W-1.43.2.61.2022.6...WO  
Dot. 076/22

**„Rozbudowa drogi wojewódzkiej nr 801 na odcinku od skrzyżowania z drogą wojewódzką nr 798 i drogą powiatową nr 2729W do skrzyżowania z drogą krajową nr 50” – nr postępowania 076/22**

Działając na podstawie art. 135 ust. 1, 2 i 3 oraz ust. 6 ustawy Prawo zamówień publicznych (Dz. U. z 2019 r., poz. 2019 ze zm.) Mazowiecki Zarząd Dróg Wojewódzkich uprzejmie Państwa informuje, że otrzymał zapytania do Specyfikacji Warunków Zamówienia, na które niniejszym udziela odpowiedzi:

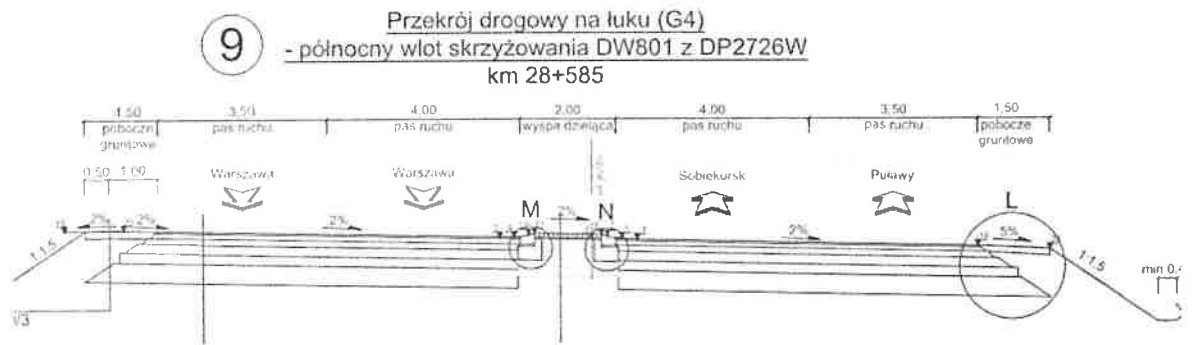
Oferent informuje Zamawiającego, że w załączonym przedmiarze robót w pozycji 25 „Usunięcie warstwy ziemi urodzajnej /humusu/ za pomocą spycharek, przy grubości warstwy: grubość średnio 15 cm” podana ilość przedmiarowa to 144 760 m<sup>2</sup>. W opisie technicznym drogowym na stronie 27 i dalej według podsumowania tabeli „9. Bilans mas ziemnych” ilość odhumusowania to 28 951,98 m<sup>3</sup>, co przy powierzchni 144 760 m<sup>2</sup> pokazanej w przedmiarze daje średnią grubość ok. 20cm, a nie 15cm jak opisuje przedmiar. Z uwagi niezgodność rzędu 33 % dla ilości m<sup>3</sup> (czyli ponad 8 tys. m<sup>3</sup>) humusu do zdjęcia prosimy o wyjaśnienie rozbieżności i naniesienie stosownych korekt w przedmiarze lub opisie technicznym.

W przedmiarze robót wystąpił błąd w opisie pozycji dot. zdjęcia humusu. Grubość zdejmowanej warstwy humusu opisano jako „średnio 15 cm”, a powinno być „średnio 20cm”.

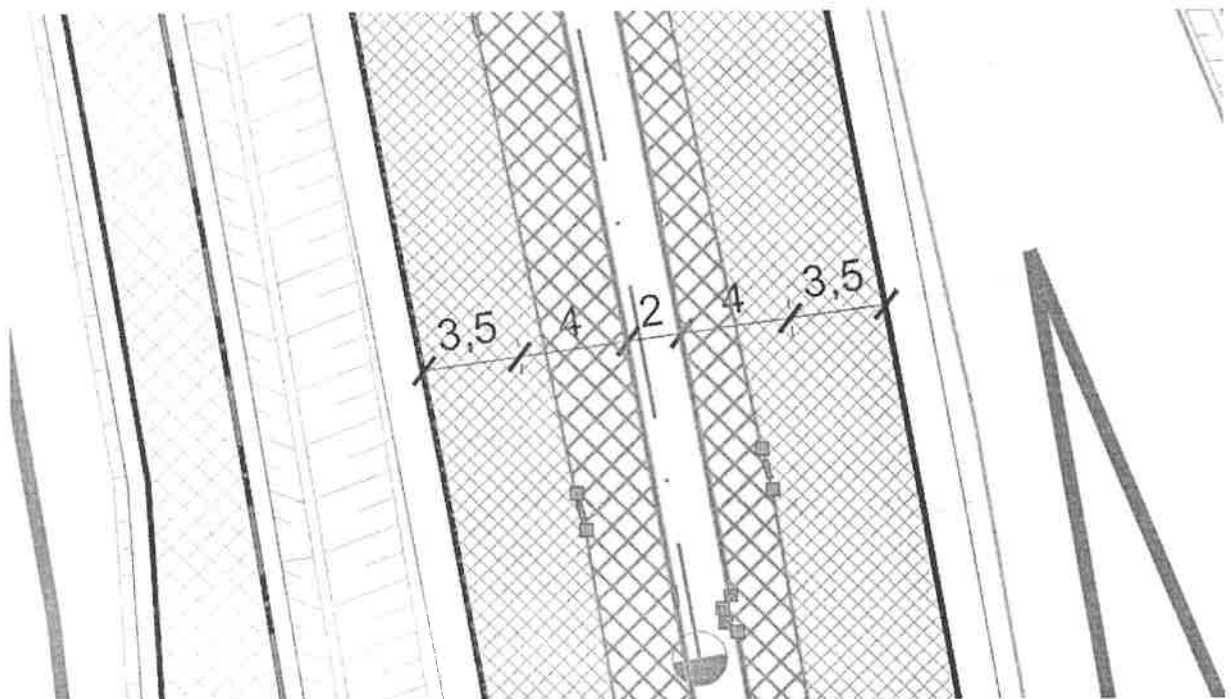
Oferent wskazuje Zamawiającemu na znaczne rozbieżności mające wpływ na wycenę ofertową, koszt realizacji i czas wykonania w załączonej dokumentacji. Problem dotyczy możliwości wykorzystania warstw istniejącej konstrukcji jezdni jako podbudowy nowej nawierzchni. Na rysunku 02a\_dr\_04.2 - Przekroje Normalne na przekroju nr 6 lub 7 istnieje zapis:

„Styk starej i nowej konstrukcji powinien przypadać na granicy pasów ruchu (w przypadku braku możliwości wykorzystania istn. nawierzchni jako podbudowy pełnego proj. pasa ruchu należy ją rozebrać).”

Z założenia przekroje normalne są ogólną wizją przekroju drogi na dłuższym odcinku lub całej długości inwestycji. Przekroje poprzeczne są uszczegółowieniem w odniesieniu do konkretnej lokalizacji tego, co pokazano w przekrojach normalnych. Oferent analizując dokumentację w szczególności rysunki stwierdza, że przytoczony zapis nie jest spełniony, co może skutkować w przypadku stanowczego stanowiska nadzoru do wykonania dużego zakresu robót, tj rozbiórki istniejącej i wykonania pełnej konstrukcji jezdni na koszt własny Wykonawcy. Przykładem może być kilometr 28+585. Na przekroju normalnym nr 9 nowa konstrukcja ma być wykonana aż do krawędzi wyspy

Na przytoczonym rysunku 02a dr 04.2, przekrój 6 lub 7 nie ma zapisu: „Styk starej i nowej konstrukcji powinien przypadać na granicy pasów ruchu (w przypadku braku możliwości wykorzystania istn. nawierzchni jako podbudowy pełnego proj. pasa ruchu należy ją rozebrać).” Przytoczony przekrój normalny nr 9 znajduje się na rysunku nr 02a dr 04.1. na którym również nie ma cytowanego zapisu.

Odnosząc się natomiast do powyższych rysunków - przekroje normalne należy traktować jako ogólne przedstawienie projektowanych rozwiązań na danym odcinku. Szczegółowe rozwiązania przedstawiają przekroje poprzeczne. Należy zwrócić uwagę, iż przytoczone rysunki, tj. plan sytuacyjny i przekrój poprzeczny są ze sobą zgodne.

Na rysunku nr 02a dr 04.1. przekrój nr 6 opisuje sytuację w rejonie skrzyżowania gdzie jest możliwe zachowanie połączenia istniejącej konstrukcji z nową na granicy pasów ruchu. Podobna sytuacja występuje na przekroju nr 7. Jeżeli istnieje możliwość zachowania powyższych założeń to należy je zastosować. Należy unikać połączeń starej konstrukcji z nową w miejscu prowadzenia koła pojazdu z uwagi na różną sztywność podbudów.

Gdy ten kilometr 28 lokalizuje się na planie sytuacyjnym (rys. 02a\_dr\_02.6 - Plan Sytuacyjny) stara konstrukcja pozostaje w odległości ok 2-3 m od krawędzi wyspy.

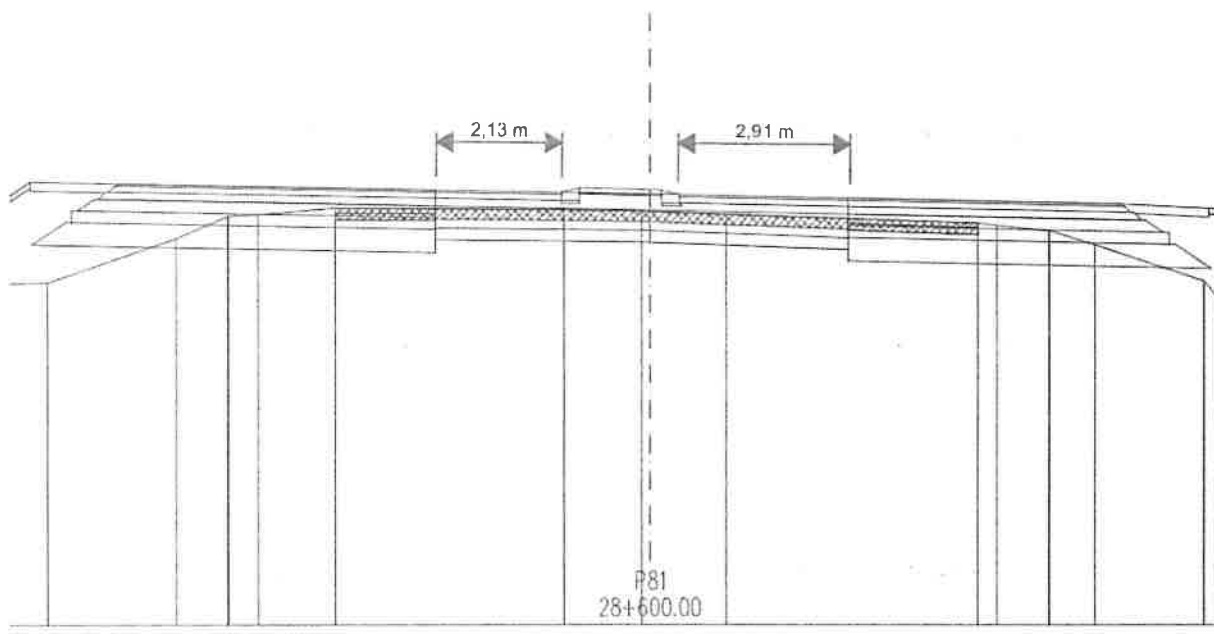
Potwierdza to przekrój poprzeczny pokazany na rys. 02a\_dr\_6.08 - Przekroje poprzeczne (km 28+600)

Prosimy o potwierdzenie, że złożona oferta powinna zostać skalkulowana w oparciu o rozwiązania znajdujące się na rysunkach planów sytuacyjnych i przekrojów poprzecznych, przy uwzględnieniu ilości zgodnych z załączonym przedmiotem robót, tj. przy uwzględnieniu wykorzystania istniejącej podbudowy także na powierzchni jezdni gdzie styk konstrukcji nie wypada na krawędzi pasów ruchu. Gdyby jednak na całej długości inwestycji miałyby być spełniony warunek wynikający z zapisu w przekrojach normalnych dotyczący lokalizacji styku konstrukcji starej i nowej na granicy pasów ruchu, prosimy o naniesienie niezbędnych korekt w dokumentacji projektowej (rys. planów sytuacyjnych i rys. przekrojów poprzecznych) i przedmiarze robót, które ujednoczą rozwiązania techniczne w tym zakresie i będą odzwierciedlały rzeczywisty zakres robót do wykonania. Fakt dostosowania się do wymagań wynikających z przekrojów normalnych wiąże się oczywiście ze znacznym zakresem rozbiórki istniejącej konstrukcji i wykonania nowej konstrukcji jezdni na pełną grubość. Tym samym do wzmocnienia by był dużo większy obszar podłoża G4.
